RELATÓRIO DE AUDITORIA Nº 1450.1136.15

“Segundo Termo Aditivo ao contrato de concessão administrativa para construção e gestão de Complexo Penal na Região Metropolitana de Belo Horizonte”

PROCESSO DE AUDITORIA Nº 1450.623.31.0168.15

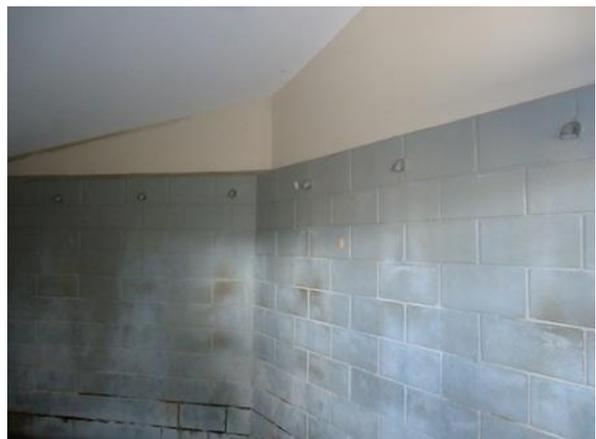
Na inspeção física realizada pela equipe de auditoria, verificou-se a existência de três celas de banho por vivência coletiva no regime fechado (duas no pavimento superior e uma no pavimento térreo) e de duas celas de banho por vivência coletiva no regime semiaberto (uma no pavimento superior e uma no térreo). Não há solicitação formal do Poder Concedente, seja na SM-001/SEDS ou no Ofício Gab. SEDS nº 1.508/2013, de construção de celas de banho no regime semiaberto. Também foi constatado que, ao contrário das celas de banho do andar superior do regime fechado, as do regime semiaberto não foram construídas em locais destinados às celas de custódia¹⁹. Portanto, eventuais custos adicionais provenientes de tal alteração não possuem respaldo para serem arcados pela Administração Pública.

Cela de banho do andar térreo do regime semiaberto: De acordo com o projeto original, este era um local destinado a sanitários. Do lado esquerdo da cela de banho, iniciam-se as celas de custódia.
